高浜発電所 保安規定 補足説明資料への
DNP審査を踏まえた層厚変更によらない記載充実箇所

改良型フィルタのフィルタ取替の着手時間について

DNP審査コメントを踏まえ記載を充実

図1 改良型フィルタ外形図

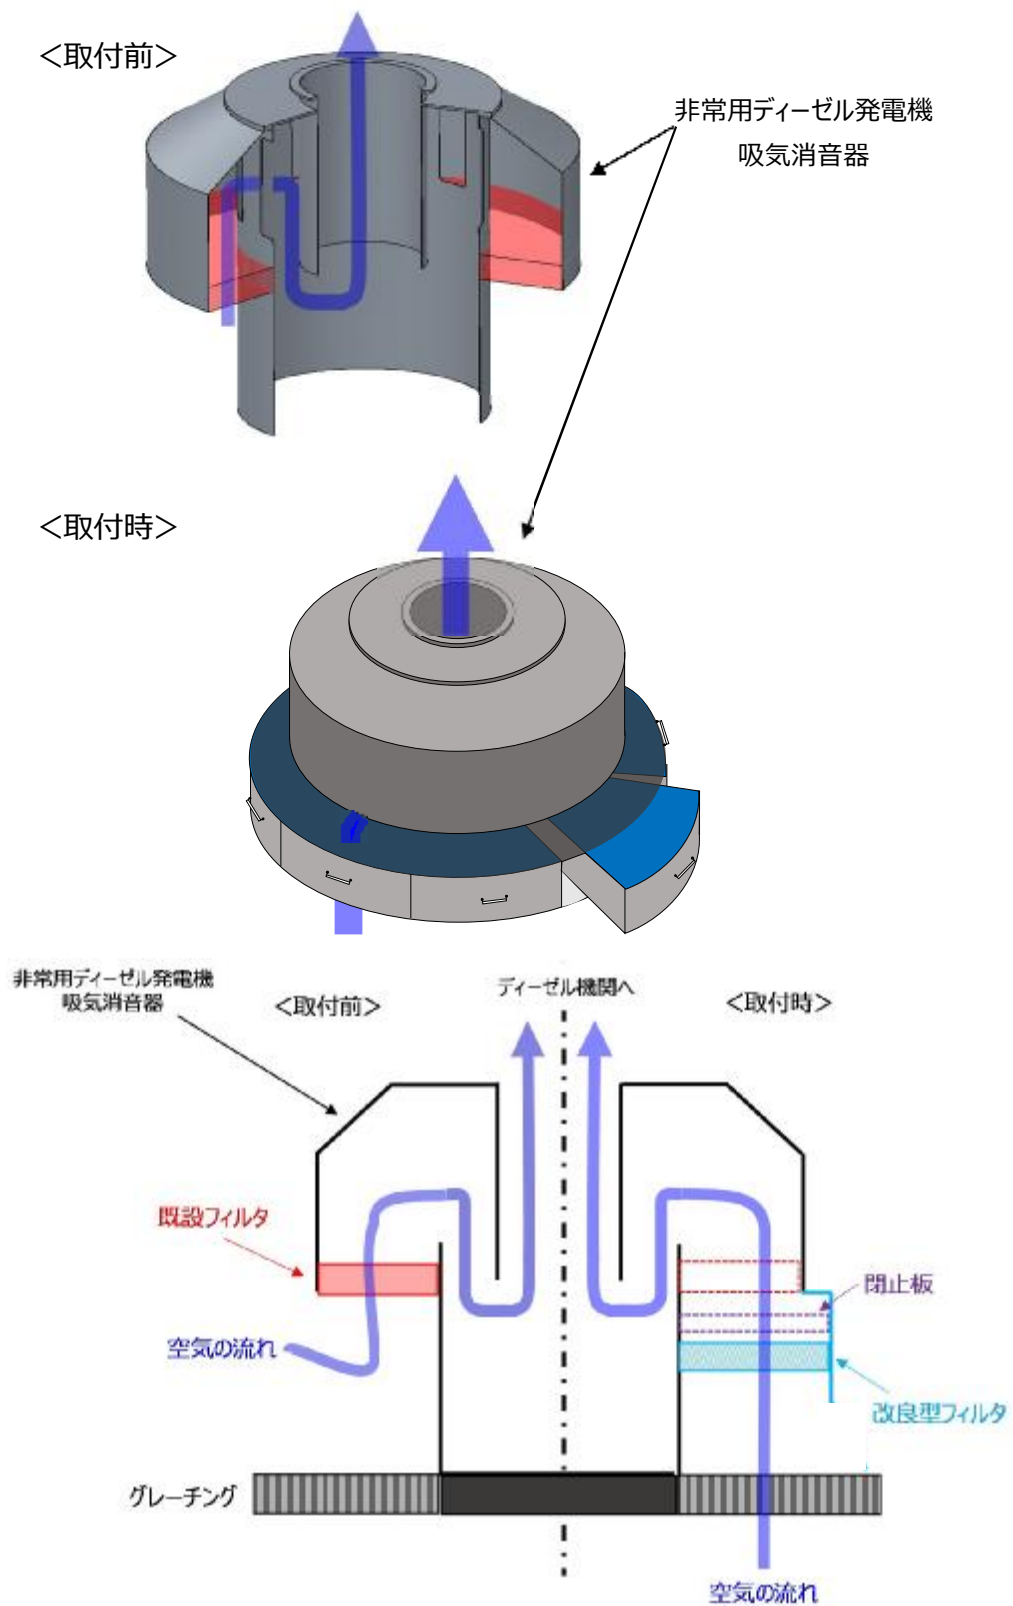
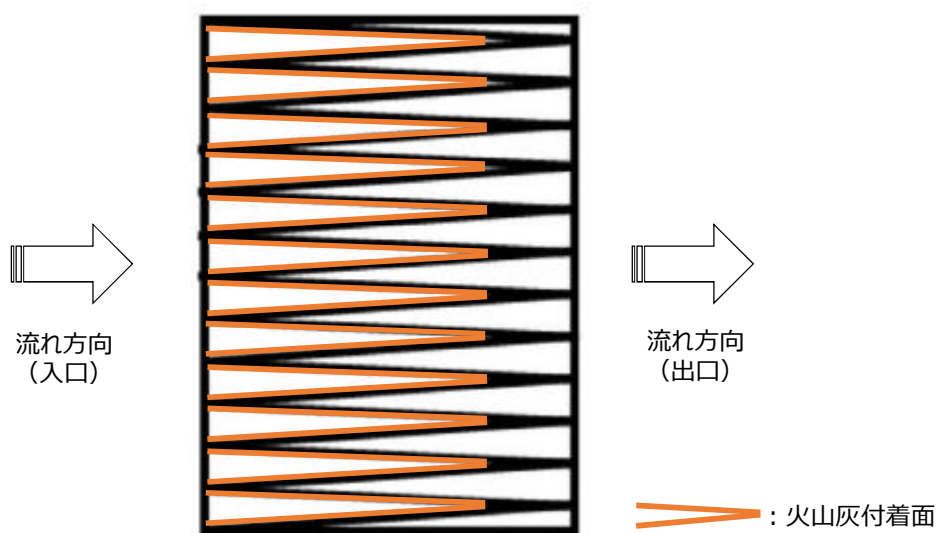
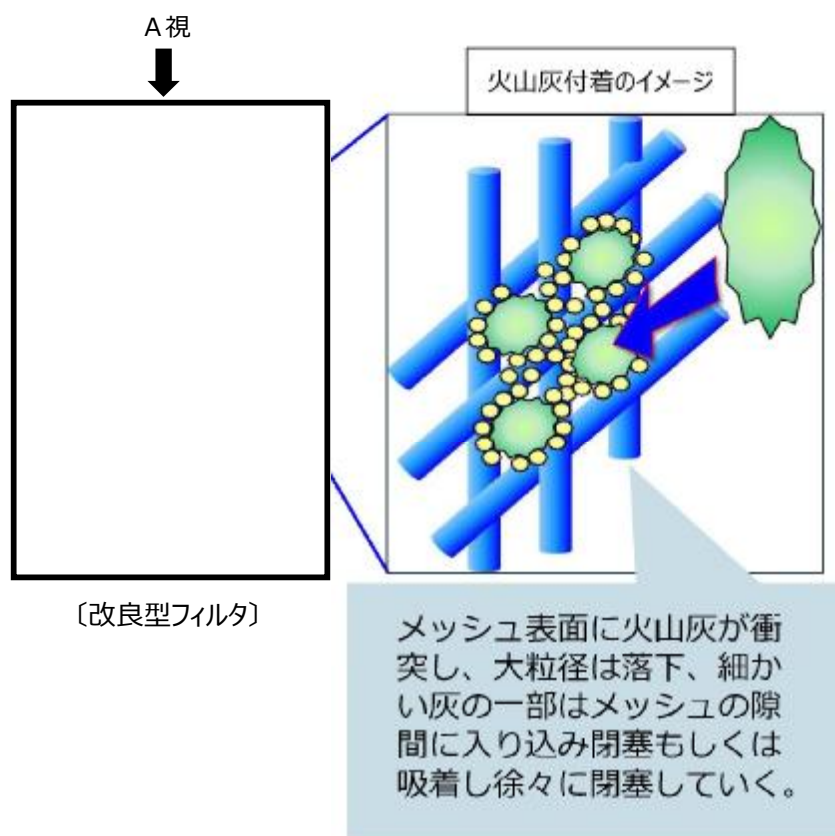
8 改良型フィルタの火山灰捕集について

改良型フィルタは、300メッシュの金属フィルタをプリーツ状にすることで面積を拡大させ、火山灰を捕集する構造としている。

改良型フィルタによる火山灰捕集の概要を図2に示す。

図-2 海水ポンプ室及び海水取水トンネルの形状

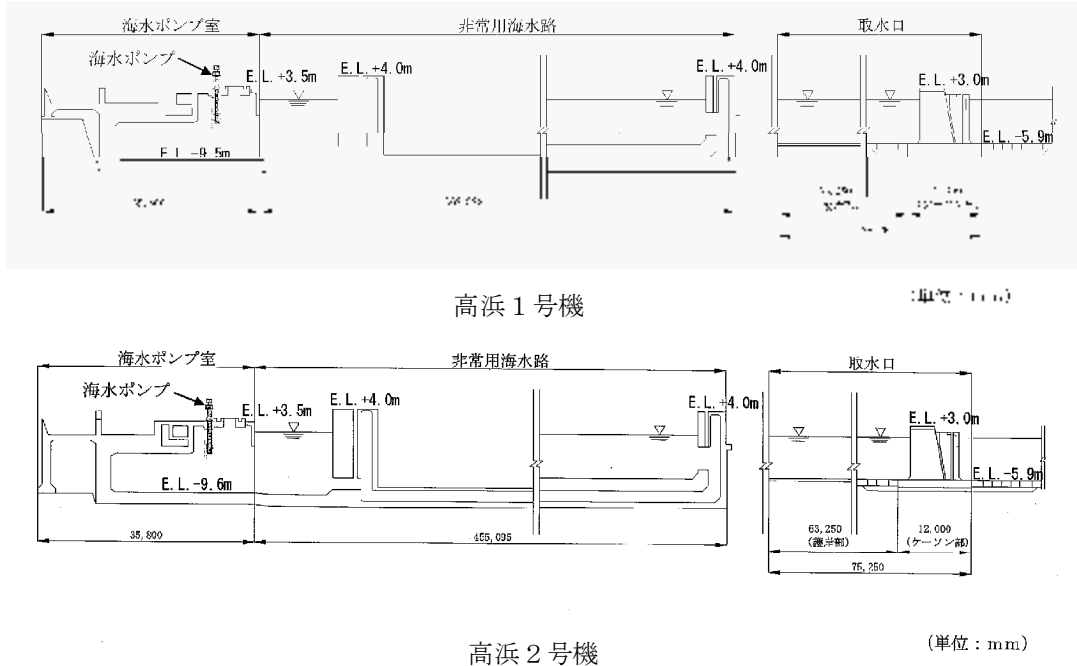
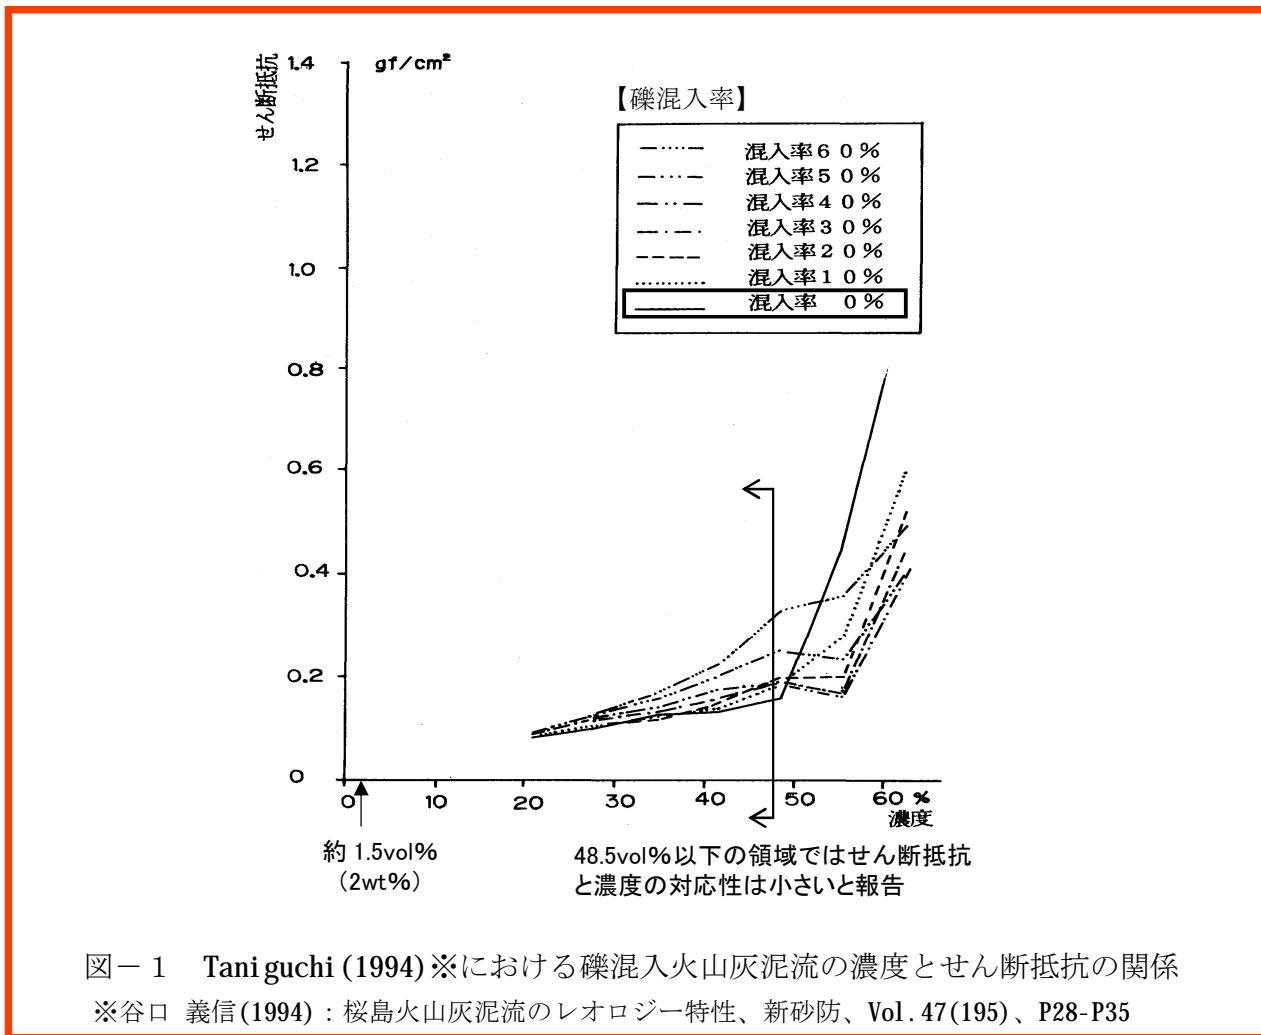
なお、海水ポンプについては、気中降下火砕物濃度を考慮すると、短期間で降下火砕物が海面に降ることにより、海水中の降下火砕物濃度が上昇する可能性が懸念されるが、以下の理由により閉塞に対する評価に影響はない。

- ・ 降下火砕物は、粒径分布に関わらず、海水との密度差により海水面に浮くか又は短時間で海底に沈むため、海水中の降下火砕物濃度が極めて高くなることは考えにくい。
 - ・ 海水中の降下火砕物の性質（沈むものの割合、沈降速度等）は粒径により変化するものと考えられるが、想定する層厚「10cm」に対して海水ポンプ室底面は十分な深さ（1号機：9.5m、2号機：9.6m）があり、仮に降下火砕物が海水中に均一に分散したとしても、濃度は2wt%程度である。
- 図－1で示す火山灰の容積濃度とせん断抵抗の関係図では、火山灰濃度が2wt%程度の領域で、せん断応力の著しい増加はなく、海水の著しい粘性増加は起こらないことから、海水ポンプの運転に影響を及ぼすことはない。
- ・ 海水ポンプ室へ入る降下火砕物は、取水口から海水取水トンネルを通過して海水ポンプ室へ流入するものが想定されるが、海水取水トンネルの形状により、海水ポンプ室外の海面へ降った降下火砕物が海水ポンプ室へ多量流入する可能性は低い。（海水ポンプ室及び海水取水トンネルの形状を図－1に示す。）
 - ・ 海水ポンプ吸い込み口は海水ポンプ室底面より1m以上高いレベルにある。したがって、降下火砕物が海水ポンプ室底面に堆積しても海水ポンプの取水に影響を及ぼすことはない。

DNP審査コメントを踏まえ記載を充実
